改善箇所説明図

タッチスクリーン上のタイヤ空気圧監視装置の警告表示

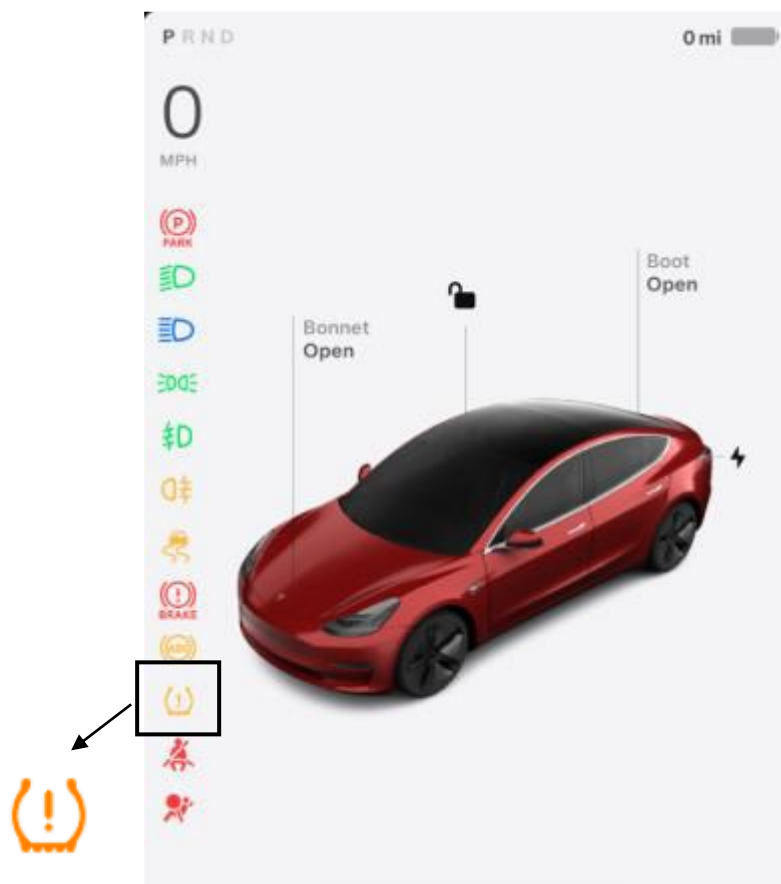
タッチスクリーン上のタイヤ空気圧監視装置の警告表示について、ソフトウェアの設計が不十分なため、車両が一度スリープ状態に入った後、車両を起動した際に不具合状態が続いていても、暫くの間警告が表示されない。
そのため、運転者に故障警告が行われず、タイヤ空気圧監視装置の基準を満たさない。

全車両、対策がなされたプログラムの配信を行う。

識別：ソフトウェアバージョン 2024.38.7 かそれ以降
